Parecer nº 67/IEF/NAR POUSO ALEGRE/2024

PROCESSO Nº 2100.01.0009091/2024-53

## PARECER ÚNICO

Trata-se de processo para obtenção de Documento Autorizativo de Intervenção Ambiental – D.A.I.A., para corte e aproveitamento de árvores isoladas nativas vivas, na propriedade rural Sítio Nova Vista, Bairro Tabatinga, município de Ouro Fino/MG, com a finalidade de instalação de Usina Solar Fotovoltaica, pela empresa BR 7 POWER EQUIPAMENTO SOLAR LTDA, onde foi observado que no local não há nenhuma intervenção ambiental ou infraestrutura instalada.

*FIGURA 02: Levantamento topográfico do imóvel Sítio Nova Vista, Bairro Tabatinga, município de Ouro Fino/MG com a localização das espécies arbóreas isoladas vivas solicitadas para corte.*

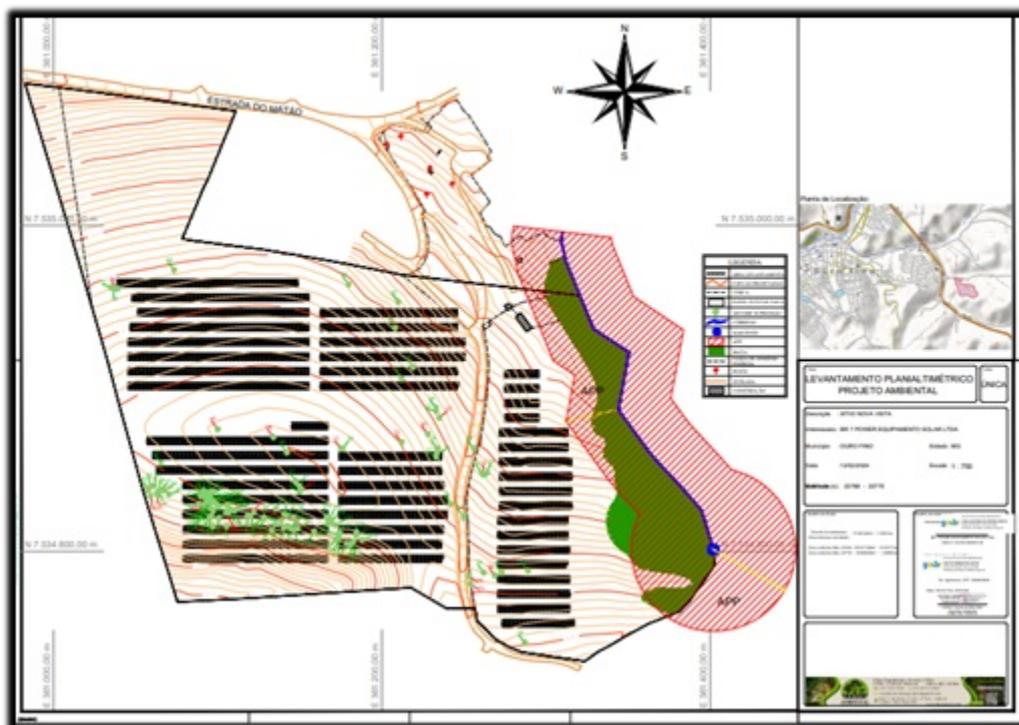
Foi constatado que a área onde ocorrerá a intervenção ambiental não está localizada em área de preservação permanente (APP) da propriedade.

A planta topográfica representa a realidade atual do empreendimento, tendo sido elaborada no DATUM SIRGAS 2000 e as coordenadas geográficas ali indicadas, sendo consideradas satisfatórias.

FIGURA 03 e 04: Área da compensação pelas espécies ameaçadas no imóvel Sítio Nova Vista, Bairro Tabatinga, município de Ouro Fino/MG.

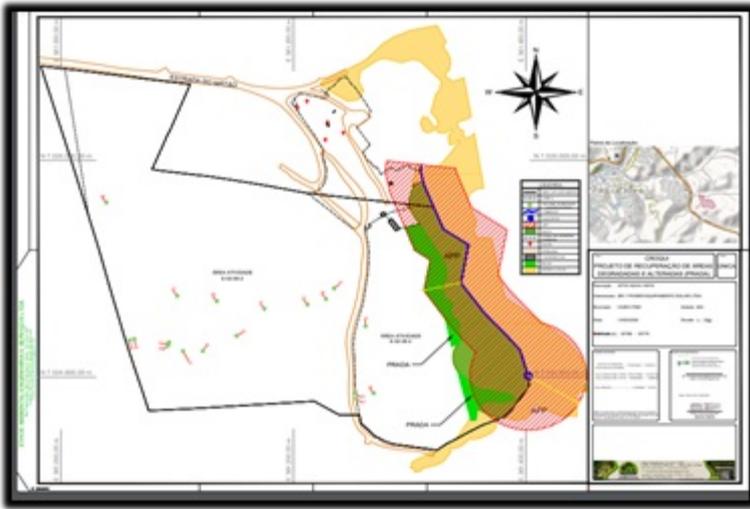
Foi apresentado como medida compensatória, pela supressão de 1 (um) espécime ameaçado de extinção da espécie *Cedrela fissilis* e 17 (dezesete) espécimes de *Ocotea odorifera*, sendo a reconstituição da área realizada pelo plantio de 350 mudas das espécies suprimidas, sendo 340 mudas de *Ocotea odorifera* (Sassafrás) e 10 mudas de *Cedrela fissilis* (Cedro). A compensação será realizada em uma área de 0,21 ha, considerada área de preservação de nascente, na mesma propriedade da intervenção, sob coordenadas geográficas (UTM) X= 361.355 m Y= 7.534.786 m e X= 361.315 m Y= 7.534.913 m (Datum: SIRGAS 2000/Fuso: 23 K) e descritas no Projeto Técnico de responsabilidade Antônio Vicente de Mira Neto Consultor, CREA 192461/D, ART Obra / Serviço n°. MG20242835727 e em conformidade e na proporção e critérios dispostos na legislação vigente.

Somos de parecer favorável às medidas compensatórias apresentadas pela intervenção ambiental, por estar em conformidade com a Legislação (Decreto nº. 47.749/2019).
